Zusatzblatt Z910610

- Zusatzdioden auf Platine KF 8/D -

Zusätzliche Dioden auf der Lötseite der Platine KF 8

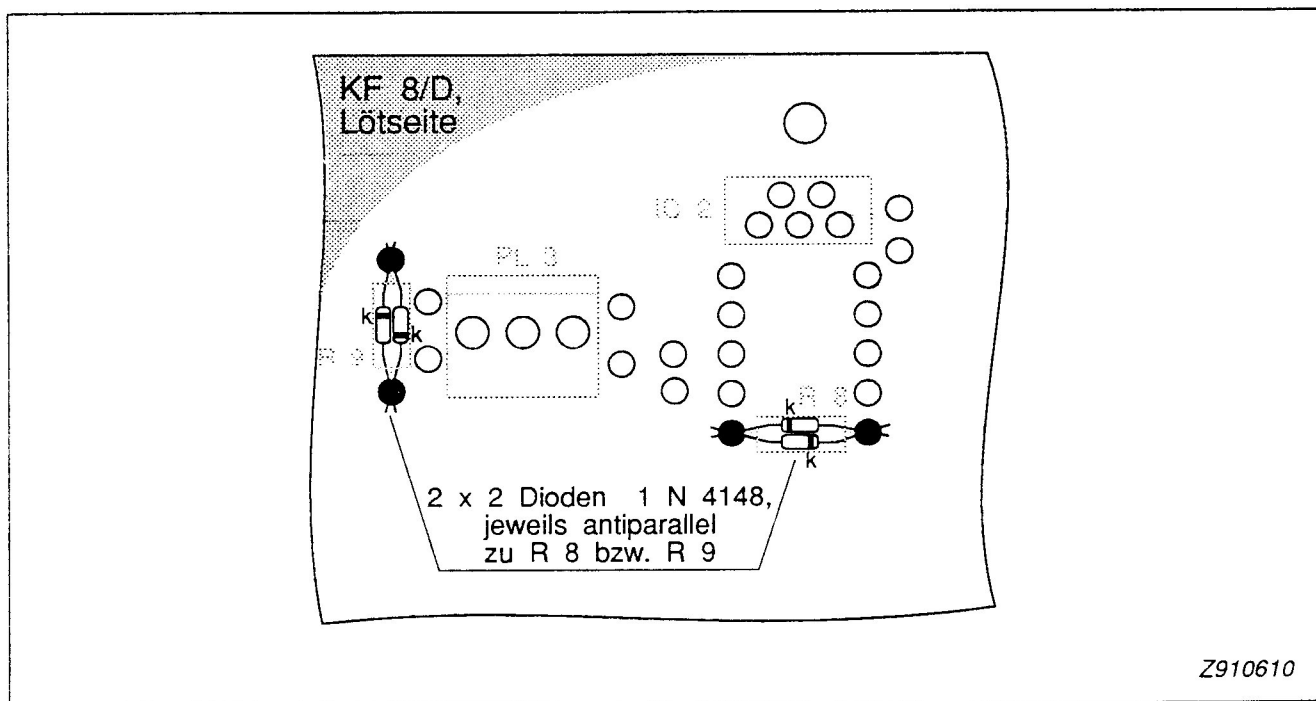
Auf der Platine KF 8 mit dem Serienindex D müssen parallel zu R 8 bzw. R 9 jeweils zwei Dioden, für die keine eigenen Bestückungsfelder vorgesehen sind, zusätzlich aufgelötet werden. (Platinen KF 8 mit dem Serienindex E sind von dieser Maßnahme nicht betroffen.)

Wir empfehlen, diese Dioden unter Beachtung der Polung entsprechend der nachstehenden Abbildung auf der Lötseite zu bestücken. Die erforderliche Dioden 1N 4148 sind im Bausatz mitverpackt.
